ZMĚNOVÝ LIST: Zateplení severní štítové stěny		číslo ZL: ZL 40
Název akce:	„Celková rekonstrukce bytového domu Vlhká 179/22 v k.ú. Zábřovice“	
Registrační číslo projektu:	CZ.06.2.56/0.0/0.0/18_105/0012669	
Objednatel:	Statutární město Brno, Dominikánské nám 196/1, 602 00 Brno	
Zhotovitel:	WinningPS-stavební firma s.r.o., Křížkova 2960/72, 612 00 Brno	
Změnový list vystavil:	[redacted]	
Datum:	15. 4. 2021	
<p>Tento změnový list popisuje uvažovanou změnu rozsahu díla a je podkladem pro sjednání změny díla formou Dodatku smlouvy o dílo, který podléhá schválení volenými orgány města Brna. Zhotovitel tyto práce provede v souladu s ustanovením smlouvy o dílo č.: 6219054381 dle odst. 4.4.4.</p> <p>Původní řešení dle smluvní dokumentace: Dle zadávací dokumentace stavby není uvedeno ve výkazu výměr ale pouze v půdorysu, řezu a pohledu.</p> <p>Nové řešení: Zateplovací systém ETICS bude na severní štítovou stěnu domu proveden pouze v základních vrstvách (stavební lepidlo a armovací mřížka) bez zakládacího profilu. Tepelná izolace EPS – PERIMETR bude provedena v pásu vysokém 1000 mm a tl. 160 mm viz příloha č. 2 tohoto ZL.</p> <p>Zdůvodnění změny: Z důvodu realizace budoucí nástavby sousedního

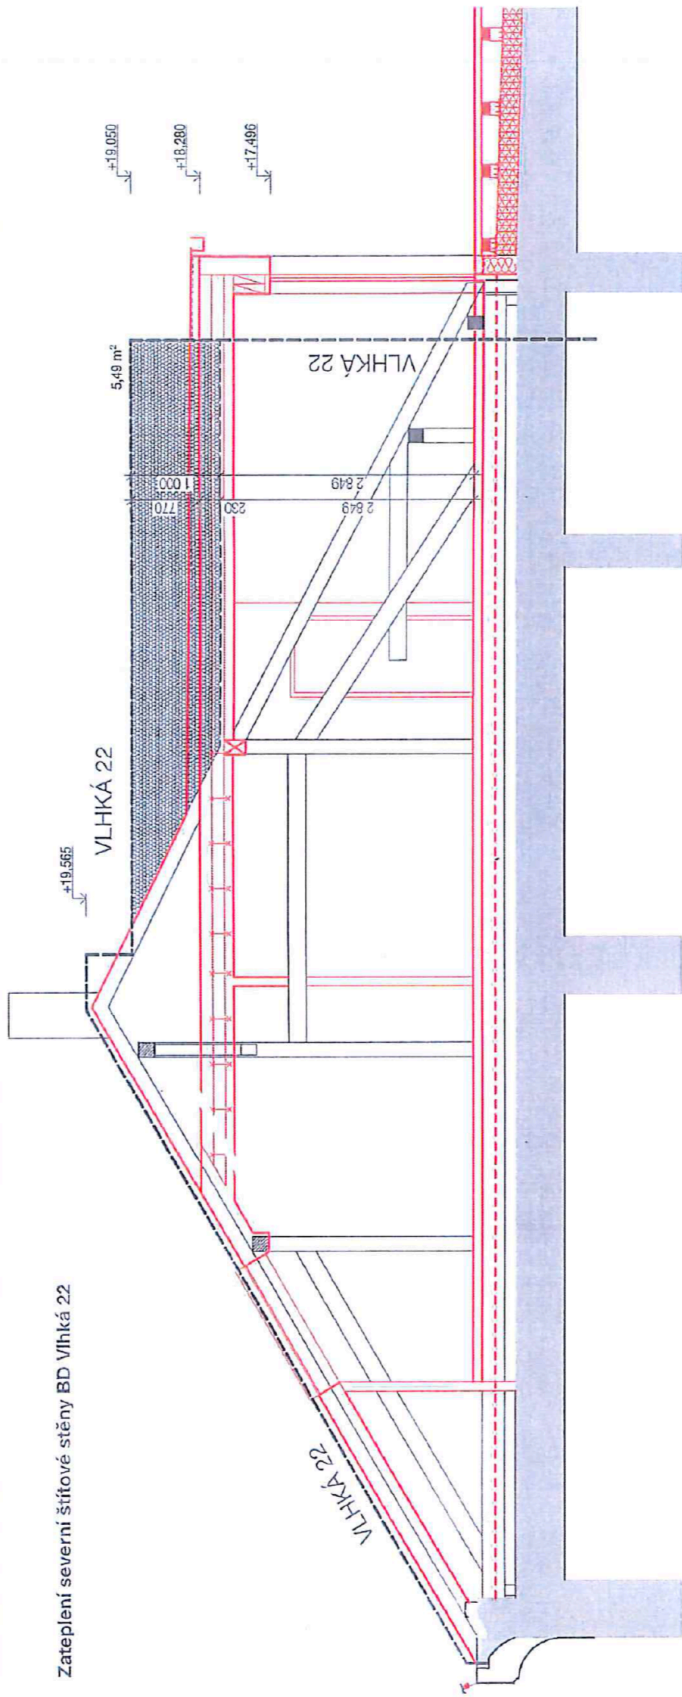
Po dohodě s majitelem objektu Vlhká 20 panem [redacted] a investorem BD Vlhká 22 Statutárním městem Brnem, Dominikánské nám. č.1, Brno bylo dohodnuto, že část dvorní štítové stěny objektu Vlhká 22 bude zatepleno tepelnou izolací systému ETICS tl. 160 mm v pásu vysokém 1000 mm.

Systém bude proveden nalepením a kotvením do obvodového zdiva BD Vlhká 22, bez základního profilu, tak aby při následném provádění nástavby BD Vlhká 20 mohlo být zateplení zkráceno - na požadovanou výšku stropní konstrukce novostavby a napojeno na nové skladby střechy.

Povrchová úprava nebude z tohoto důvodu prováděna - zateplovací systém bude proveden pouze v základních vrstvách - stavební lepidlo a armovací mřížka.

Materiál EPS - PERIMETR bude použit z důvodu potřeby vytvoření soklové části ploché střechy na nástavbě BD Vlhká 20.
